Acuerdo 967 Por el cual se aprueba la incorporación del cambio en los límites de generación y absorción de potencia reactiva de las unidades 1 a 3 de las plantas de generación Paraíso y La Guaca y las respectivas curvas de carga

967

4 Mayo, 2017

Figura 3. Curva de Carga Unidades de la central Paraiso

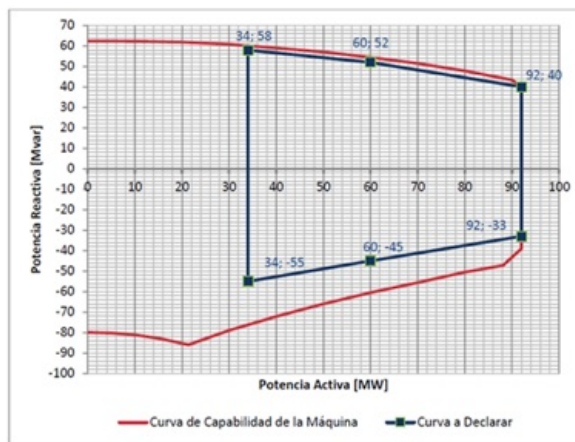
- 1** Aprobar la declaración de una nueva curva operativa de carga de las unidades de las unidades 1 a 3 de

las plantas de generación Paraiso y la Guaca y las respectivas curvas de carga, en las que se define la capacidad para entrega y absorción de potencia reactiva de las unidades en función de la potencia activa generada.

Central Paraiso unidades 1, 2 y 3

Sobreexcitación			Subexcitación		
P [MW]	Q [Mvar] Antes	Q [Mvar] Después	P [MW]	Q [Mvar] Antes	Q [Mvar] Después
34	+30	+58	34	-20	-55
60	+30	+52	60	-20	-45
92	+30	+40	92	-20	-33
